令和８年 11 月 20 日
堺 市 上 下 水 道 局

田出井町ほか配水管布設工事の設計図書の訂正について（通知）

○図番 No. 19／22 のお部詳細図

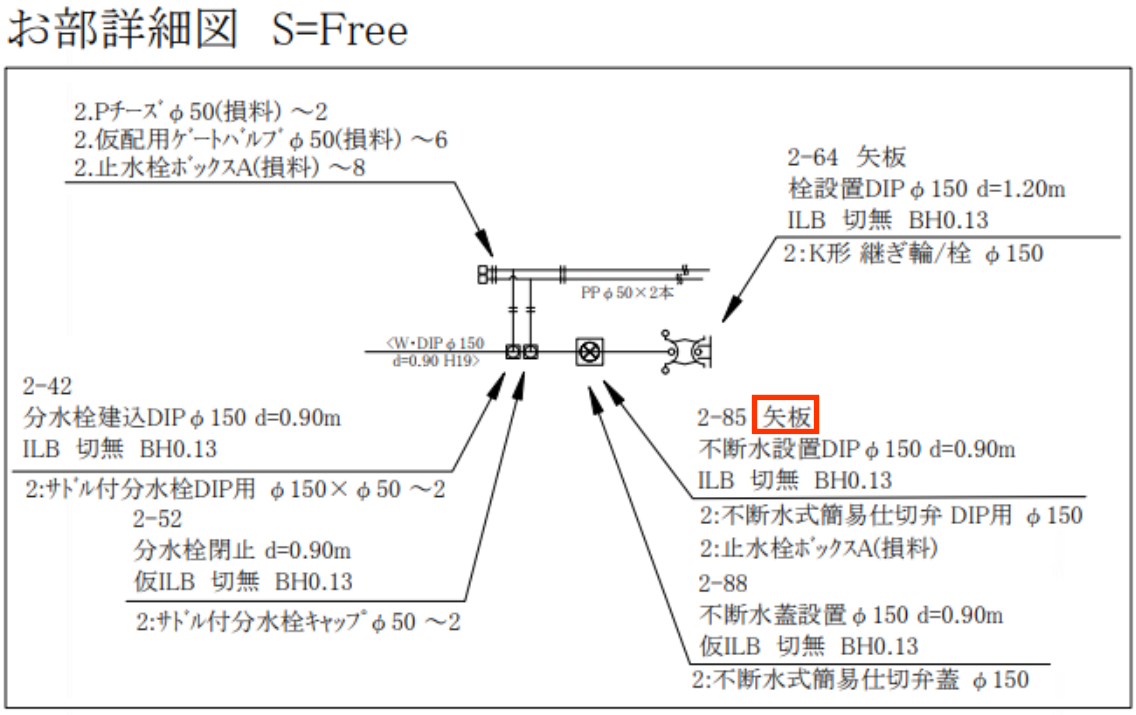
○図番 No.19／22 のお部詳細図において、【2-85 矢板 不断水設置 DIPφ150 d=0.90m ILB 切無 BH0.13】としているところを【2-85 不断水設置 DIPφ150 d=0.90m ILB 切無 BH0.13】に訂正するもの
